新竹縣政府工程查核代表照片表

工程名稱：鹽港溪上游生活圈水環境景觀改善計畫

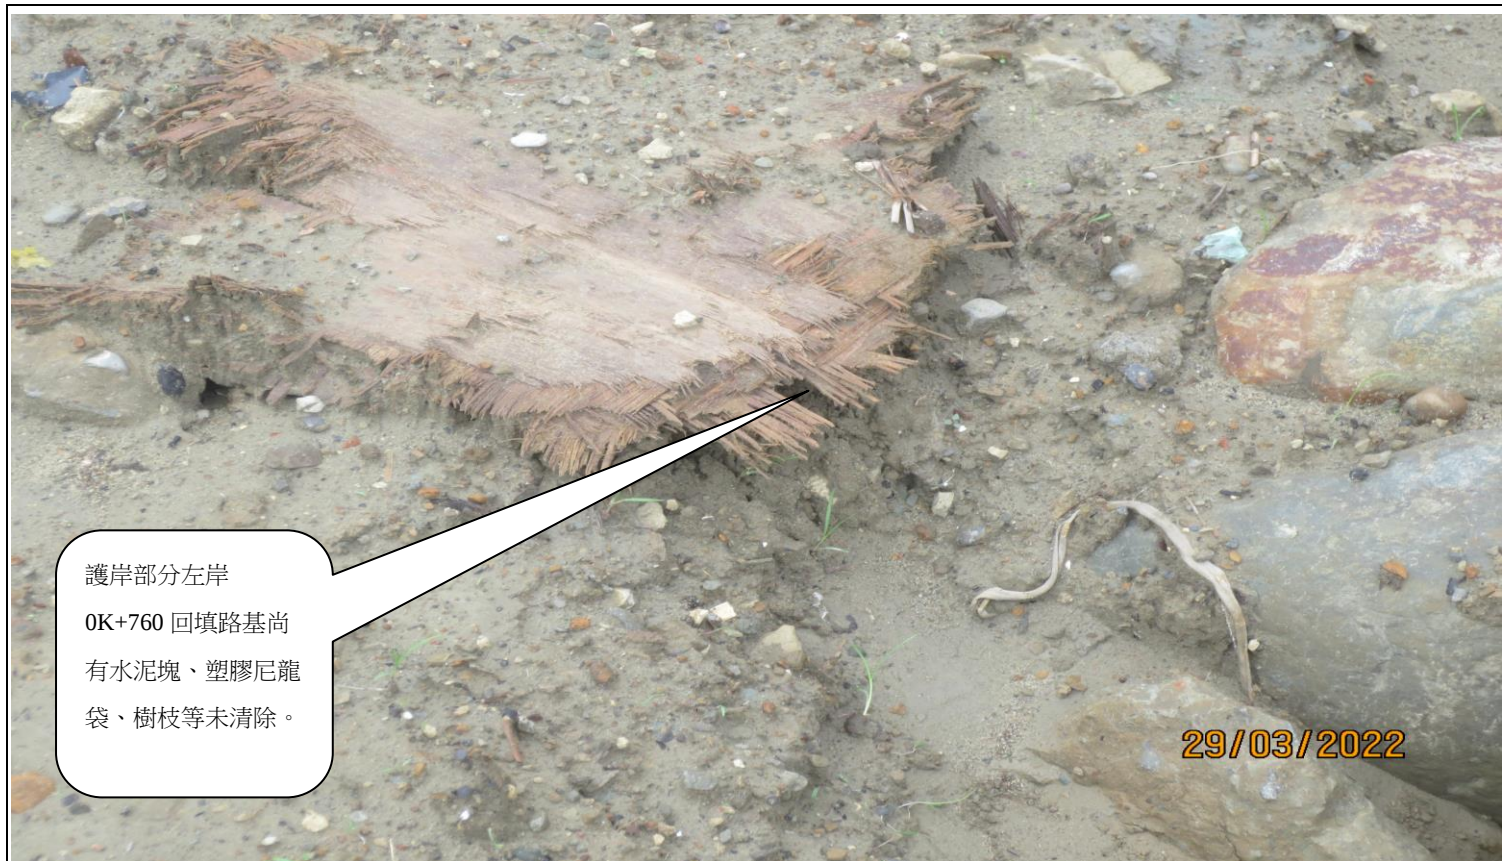
護岸部分左岸 0K+765
河床上尚有固著模板
鐵絲遺留未清除。

護岸部分左岸 0K+765 河床上尚有固著模板鐵絲遺留未清除。

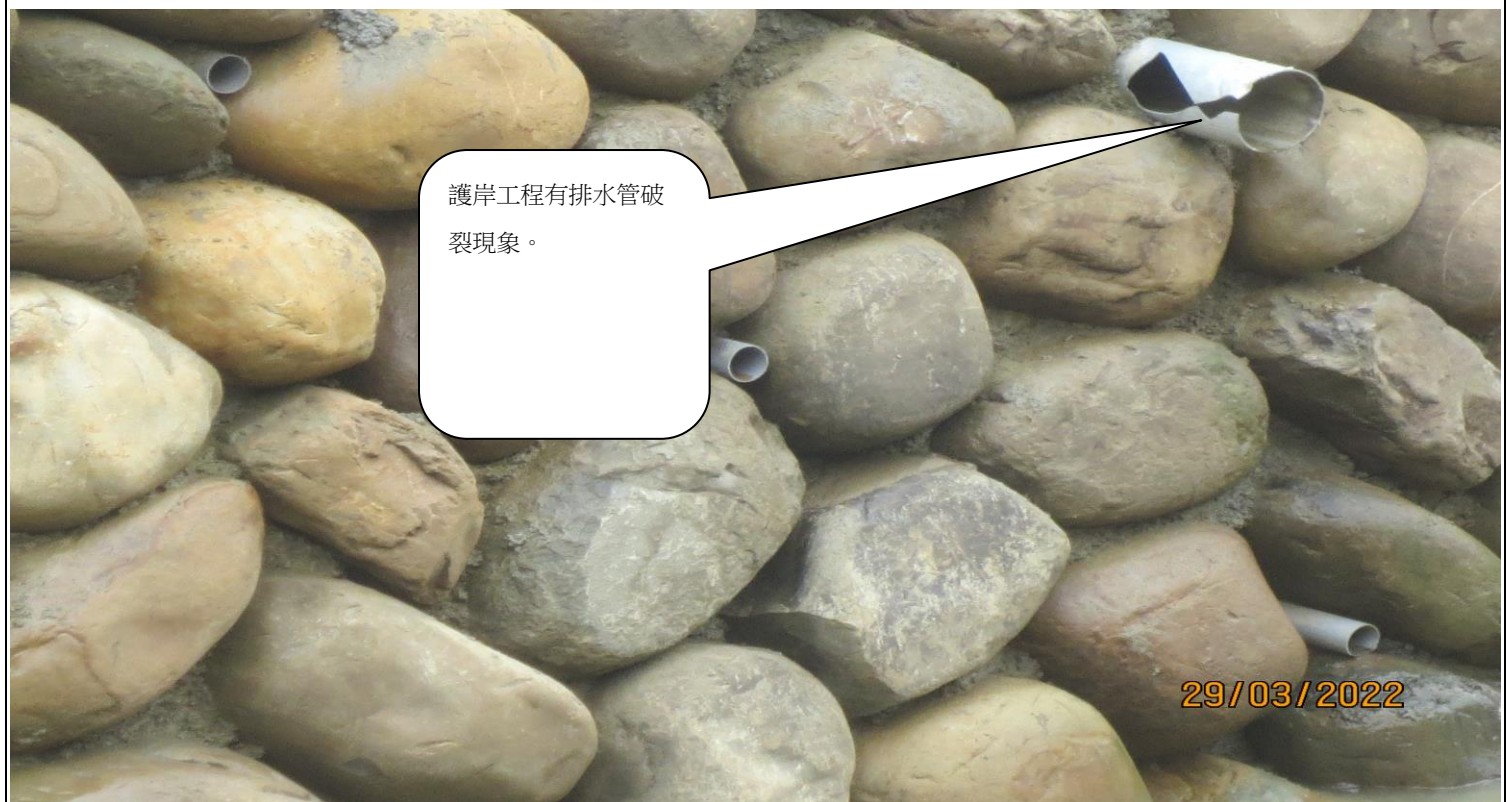
護岸部分左岸 0K+690 將切塊石表面尚有混凝土殘渣未清除。

施工機器挖土機未裝設蜂鳴器，警示週遭其他工作人員。
